**Avis délibéré de la mission régionale d'autorité
environnementale sur le projet d'évolution et
d'augmentation de l'activité de la verrie O-I France sur la
commune de Veauche (42)**

Avis n° 2024-ARA-AP-1717

Avis délibéré le 26 juillet 2024

Figure 2: Concentrations mesurées en oxydes d'azote, en PM_{10} et $\text{PM}_{2,5}$, et points de prélèvements

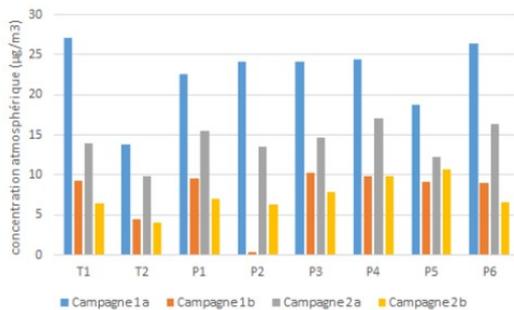
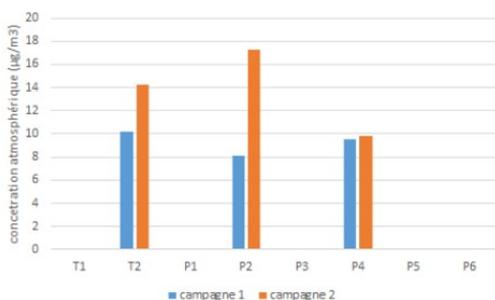
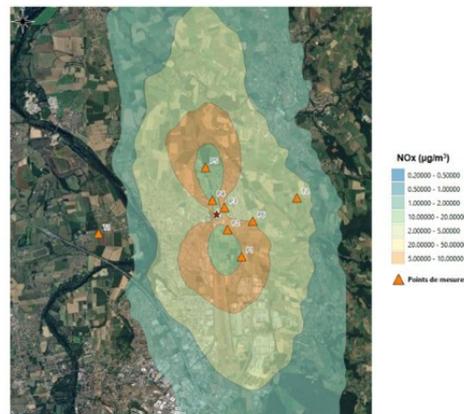
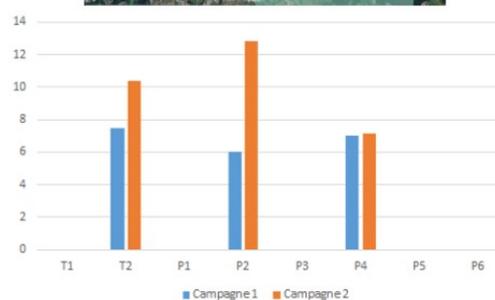
Toutefois, comme la méthodologie le prévoit, l'ERS ne prend en compte que les émissions attribuables au site et donc pas la pollution cumulée à laquelle sont exposées les populations, ce dont il faut rendre compte pour évaluer la qualité de l'air que respireront les riverains .

Si les résultats des mesures pour les oxydes d'azote (NO_2) ne mettent pas en évidence de dégradation du milieu liée à l'activité actuelle du site, on ne peut pas l'affirmer pour les particules PM_{10} et $\text{PM}_{2,5}$, d'autant que le choix du point de référence T2 est discutable.

- de préciser si les rejets diffus sont pris en compte dans la modélisation des risques sanitaires et sinon pourquoi ils ne le sont pas ou de les prendre en compte ;
- de revoir l'étude des risques sanitaires en prenant en compte la VTR des PM_{2,5} ;
- de procéder après mise en service du four de mesures des particules fines (PM₁₀ et PM_{2,5}), des oxydes d'azote et des oxydes de soufre, et si besoin à la mise en place de mesures de réduction de ces rejets.
